Dodatek č. 1 ke Smlouvě o dílo

1. Smluvní strany uzavřely dne 07. 07. 2020 smlouvu o dílo (dále jen „**Smlouva**“) na plnění veřejné zakázky s názvem „**II/610 Tuřice, most ev.č. 610-019 přes Jizeru v Tuřicích**“, jejíž předmětem je provedení a dokončení zejm. stavebních prací v rozsahu čl. 1 Smlouvy.
2. S ohledem na vznik objektivně nepředvídaných okolností v průběhu realizace prací na díle, které nemohl zhotovitel před zahájením prací předpokládat, a které zapříčinili změnu rozsahu prací v podobě méněprací a víceprací, upravuje se po dohodě smluvních stran předmět Smlouvy o dílo.

Krycí list ZBV

II/610 Tuřice, most ev.č. 610-019 přes Jizeru v Tuřicích

II/610 TUŘICE, MOST EV.Č. 610-019
PŘES JIZERU V TUŘICÍCH
SITUACE OBJÍZDNÉ TRASY

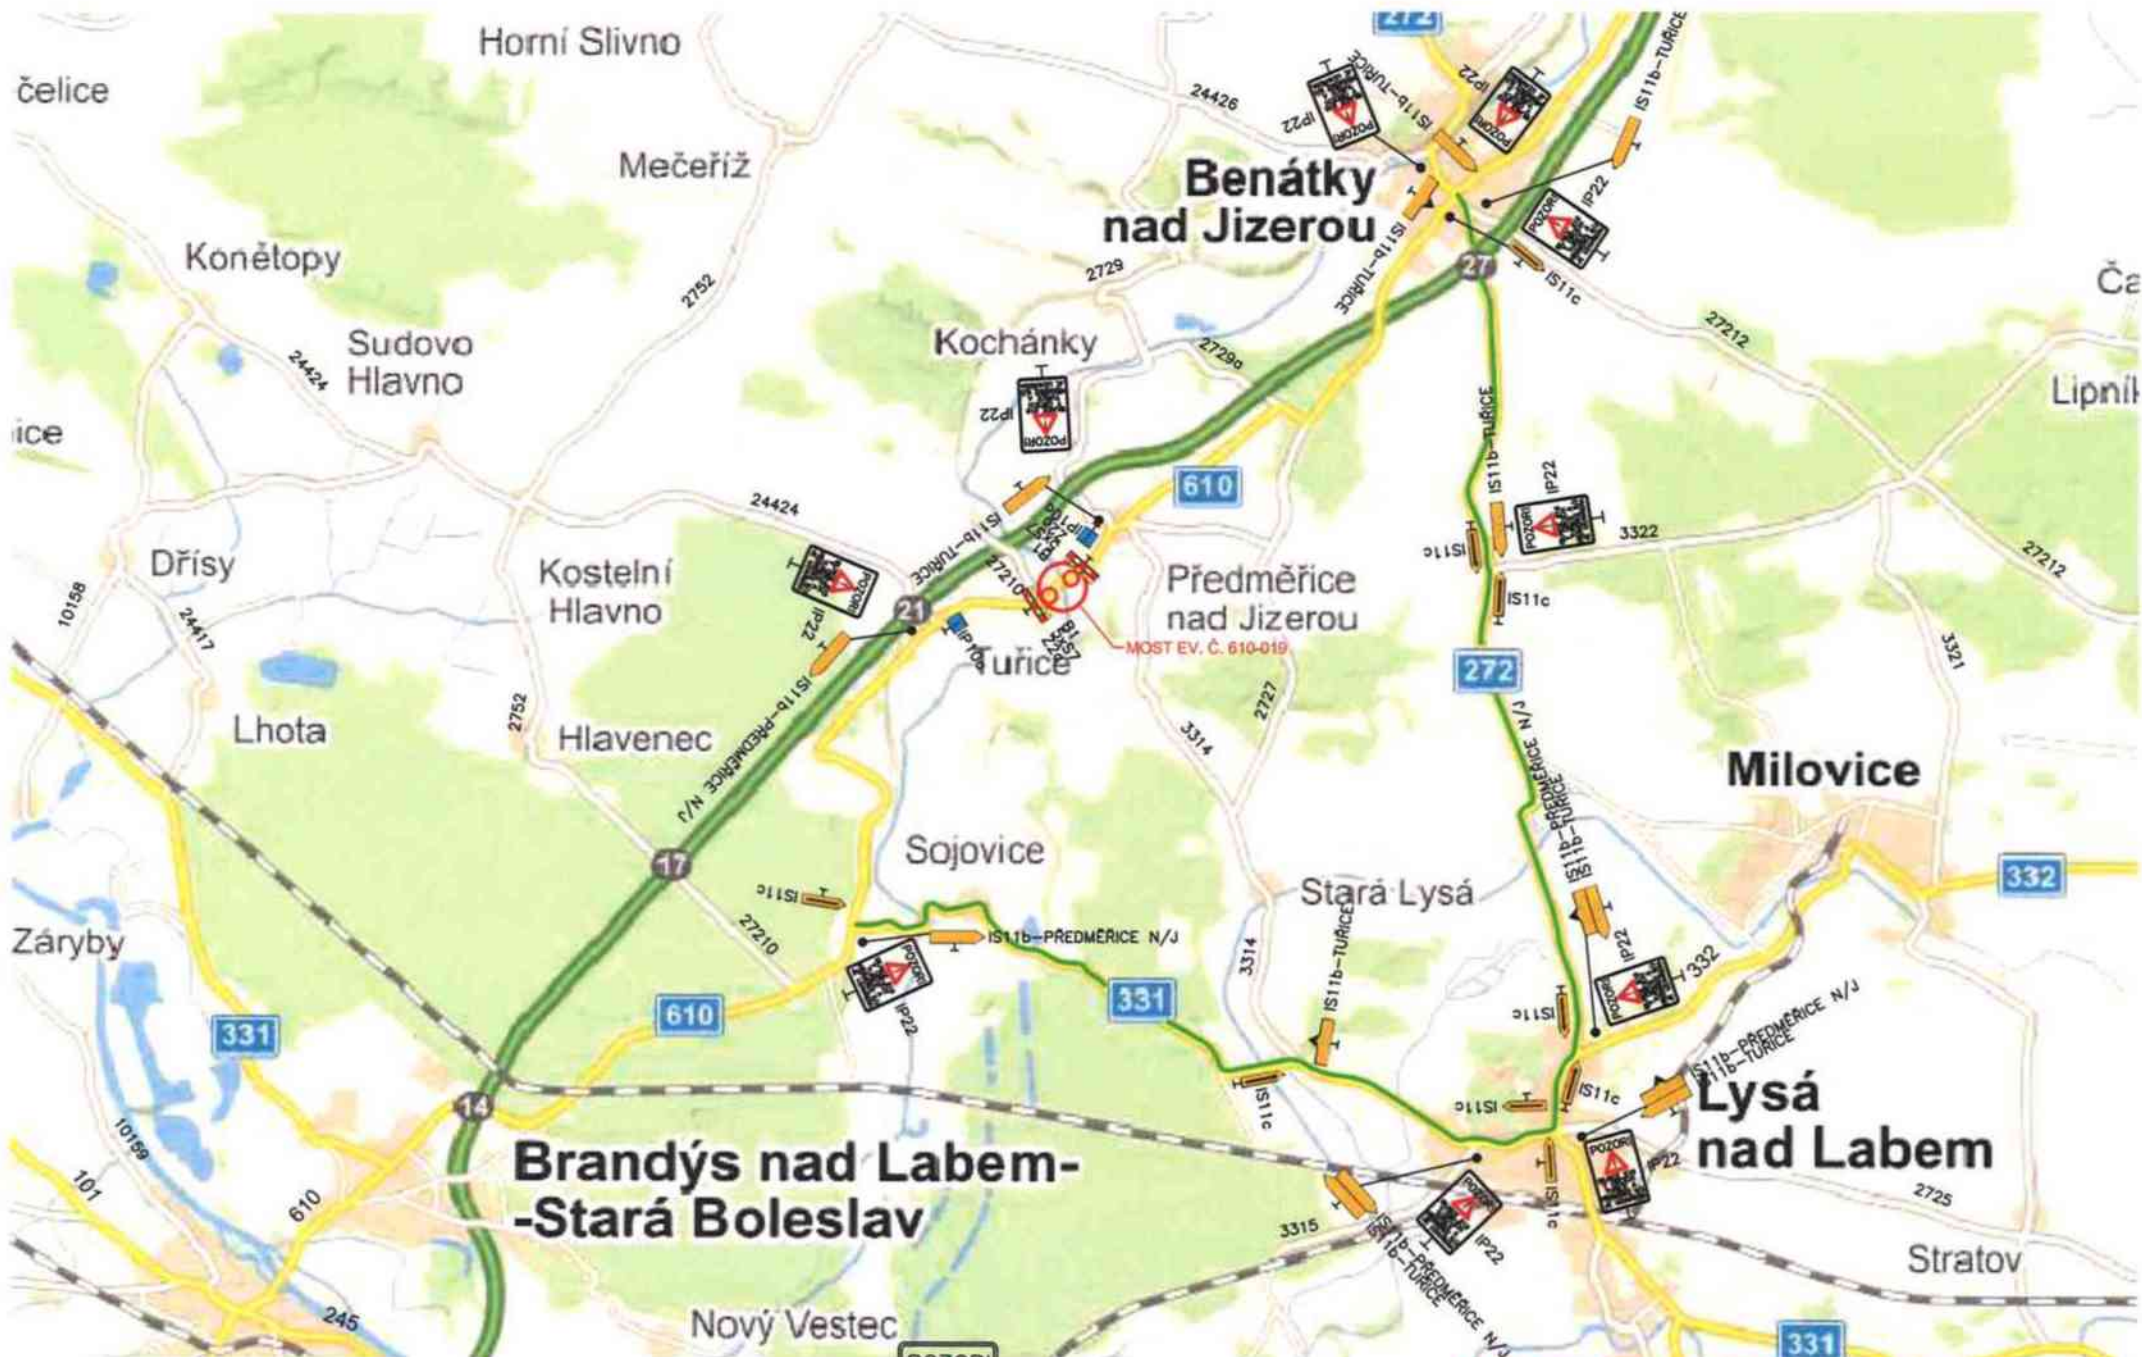
Po zpracování návrhu DIO v souladu se zadávací dokumentací obdržel zhotovitel k žádosti k rozhodnutí o úplné uzavírce komunikace II/610 v místě mostu ev.č. 610-019 v Tuřicích, záporná stanoviska od KSÚS, Odboru dopravy MB a také PČR, a to z důvodu vedení objízdné trasy přes uzavřený úsek II/272 v Lysé nad Labem (souběžně probíhající stavba).

Z tohoto důvodu je nutné zpracovat změnu DIO s návrhem nové objízdné trasy, která bude však oproti původnímu návrhu DIO vedena po silnicích nižšího řádu a z tohoto důvodu bude komplikovanější, což bude pravděpodobně vyžadovat použití vyššího počtu svislého dopravního značení.

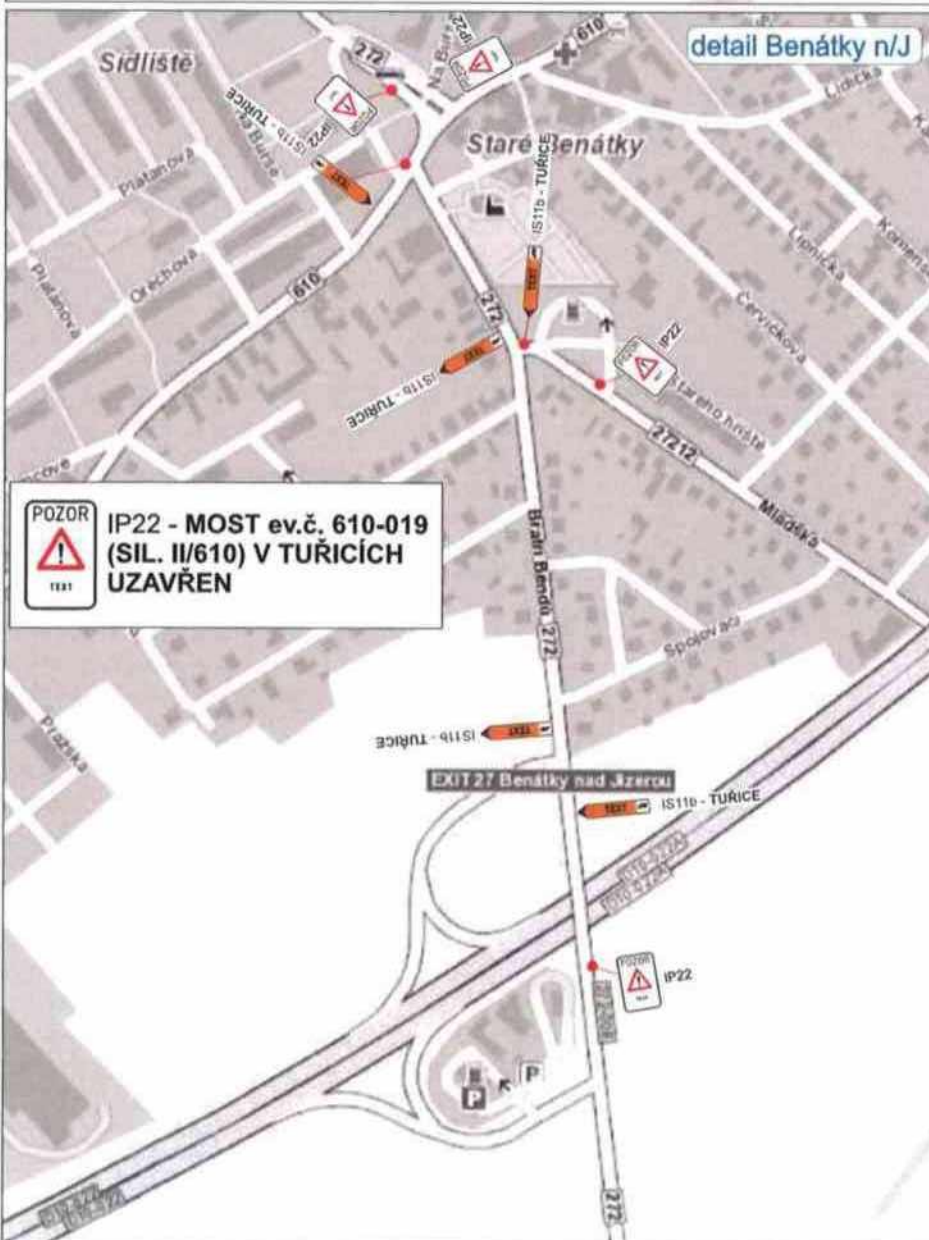
Na základě předloženého návrhu DIO na výše uvedenou stavbu Vám sdělujeme, že s výše uvedeným návrhem **nesouhlasíme** z důvodu vedením objízdné trasy pro stavbu „II/610 Benátky nad Jizerou – most ev. č. 610-021a přes D10“.

Dopravní značení		Vypracoval	Revizní
Tunel Štáhlav		Revizní výkres	Revizní výkres
Opracoval: PORR a.s.			
Název: TUŘICE (II/610) - uzavírka mostu ev.č. 610-019			Formát: A3
Datum: 11/2020			Verze: 001
Upraveno: DIO			Číslo výkresu:
Návrh DIO			Podpis:

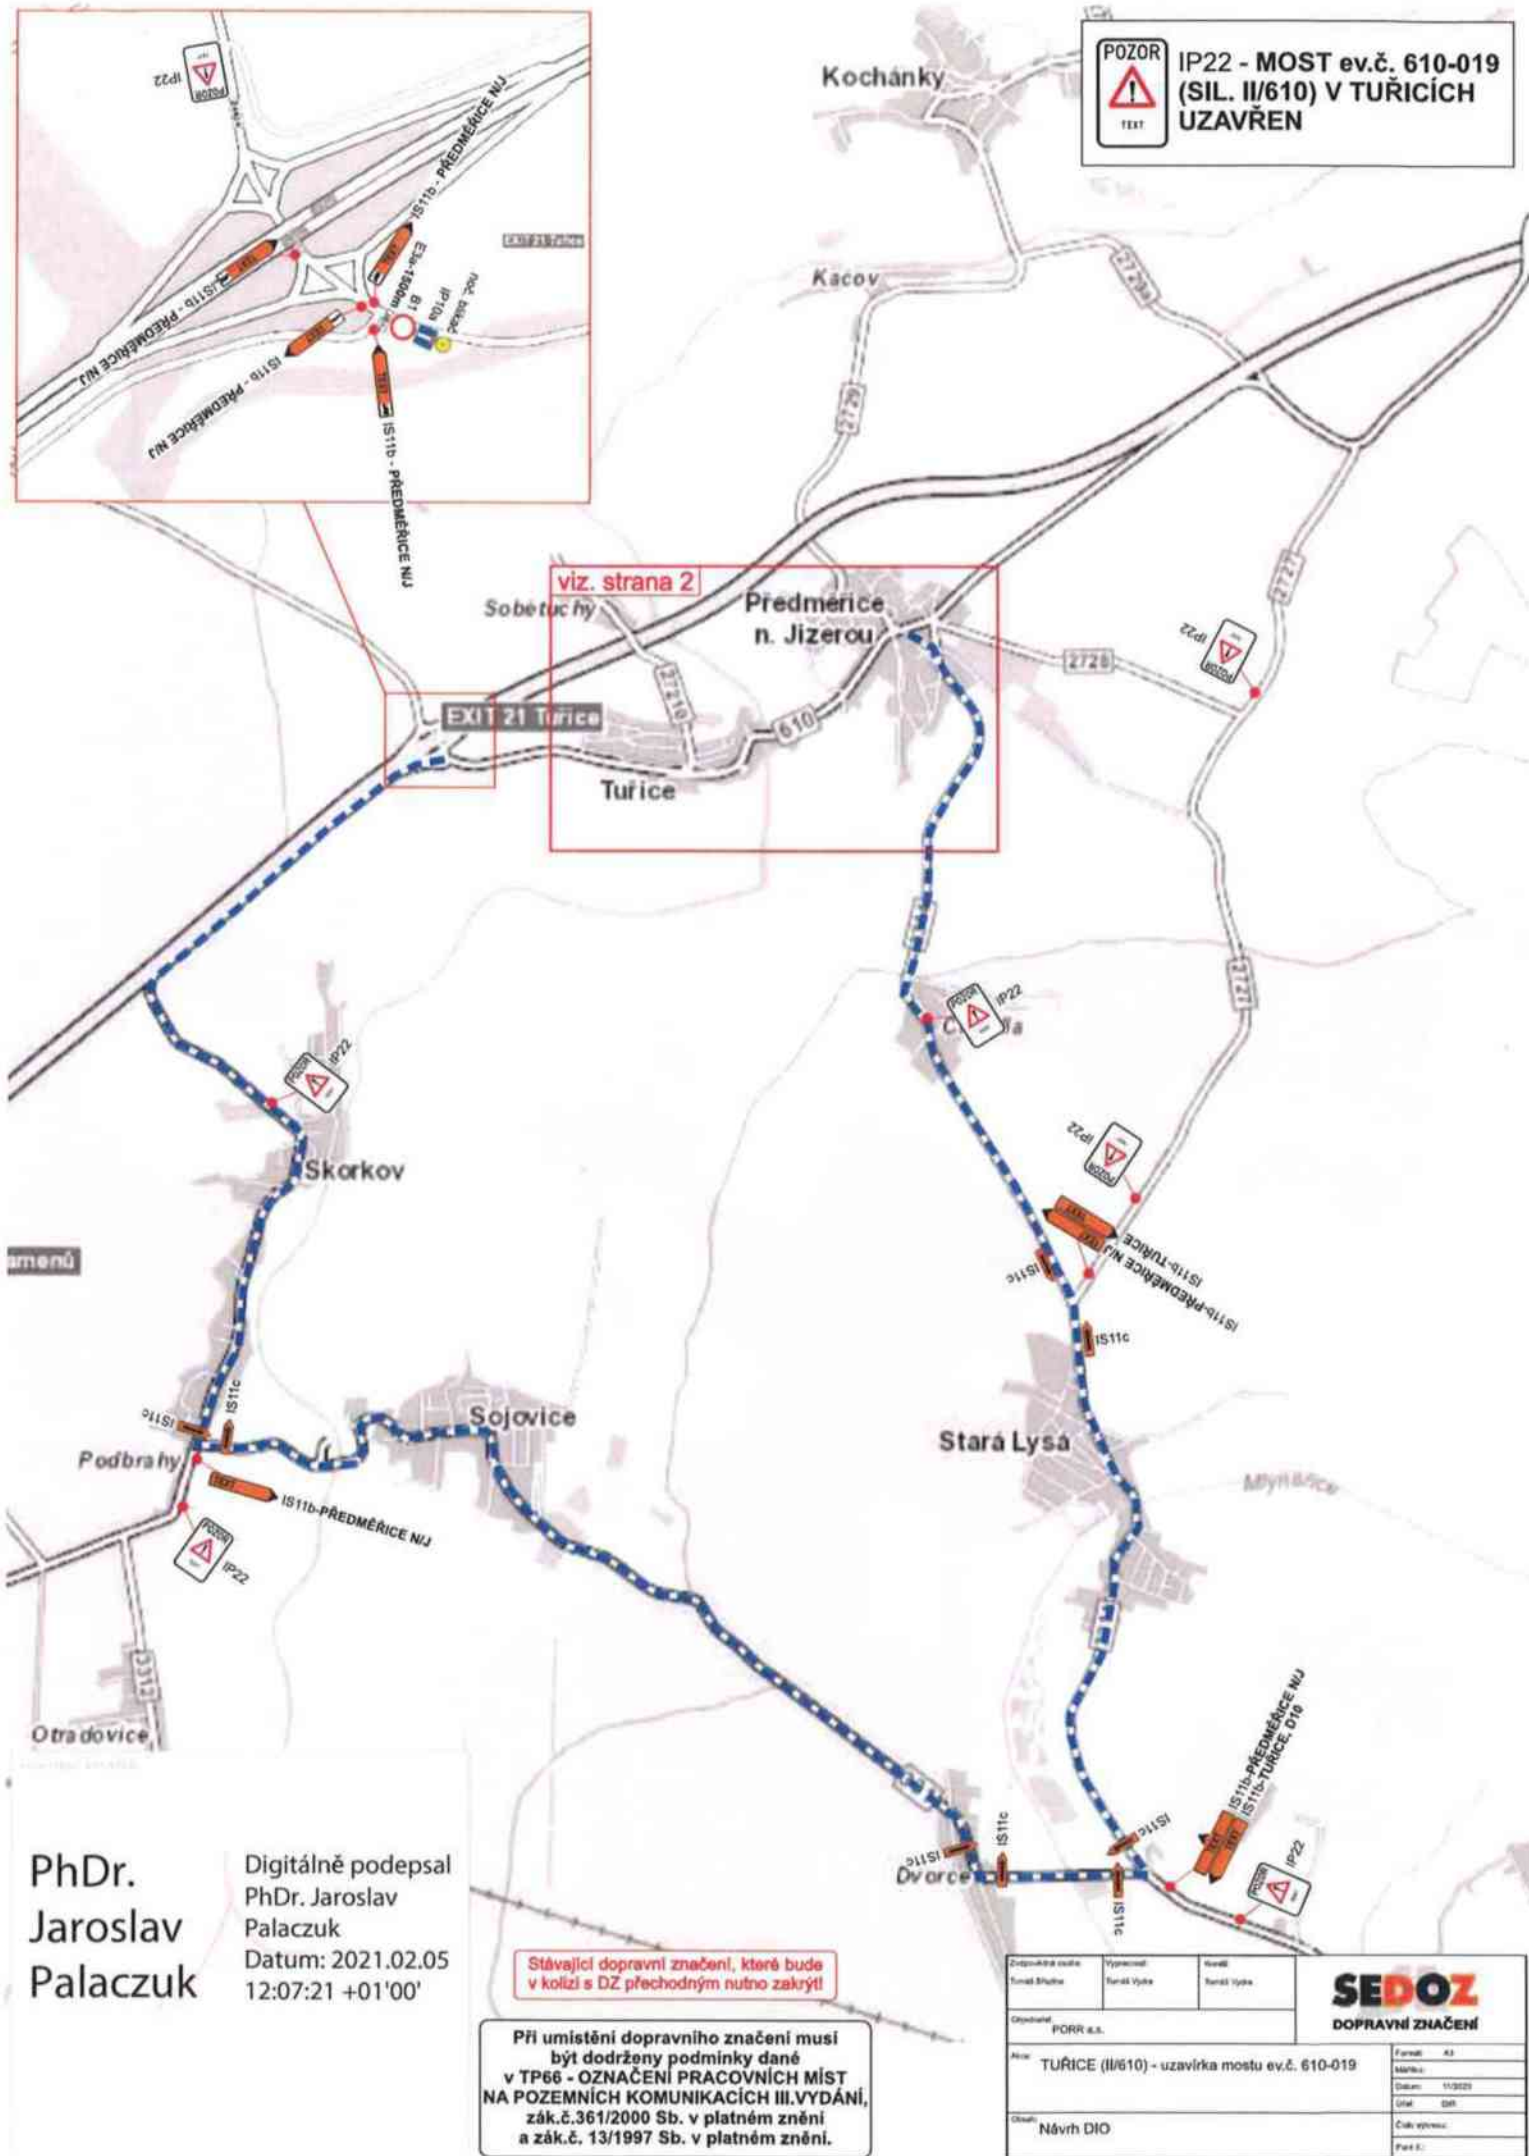
K Vaší žádosti ze dne 3. 2. 2021 o stanovisko k návrhu přechodného dopravního značení, viz příložené situace, které bude užito v souvislosti s úplnou uzavírkou silnice II/610 v obci Tuřice, z důvodu rekonstrukce mostu ev. č. 610-019 v termínu od 15. 4. 2021 do 15. 8. 2021, Vám sděluji, že Policie České republiky Dopravní inspektorát Mladá Boleslav, jako dotčený orgán podle ustanovení § 77 odst. 2 písm. b) zákona č. 361/2000 Sb., o provozu na pozemních komunikacích a o změnách některých zákonů v platném znění, s předloženým návrhem přechodné úpravy provozu na silnicích II. a III. třídy v okrese Mladá Boleslav **s o u h l a s í**, neboť odpovídá obecným požadavkům na bezpečnost a plynulost provozu na pozemních komunikacích.

Dopravní značení musí být provedeno v souladu s platnými právními předpisy a normami. Pracovní místa musí být řádně označena a zabezpečena zábranami. Zvláštní pozornost je třeba věnovat i bezpečnosti chodců – bezpečné lávky, zábrany kolem výkopů a jejich osvětlení.

Zároveň zdejší dopravní inspektorát dle ustanovení § 25 odst. 1 zákona č. 13/1997 Sb., o pozemních komunikacích v platném znění, **s o u h l a s í** se zvláštním užíváním dotčené komunikace ve smyslu § 25 odst. 6 písm. c) bodu 3 zákona č. 13/1997 Sb., o pozemních komunikacích v platném znění.
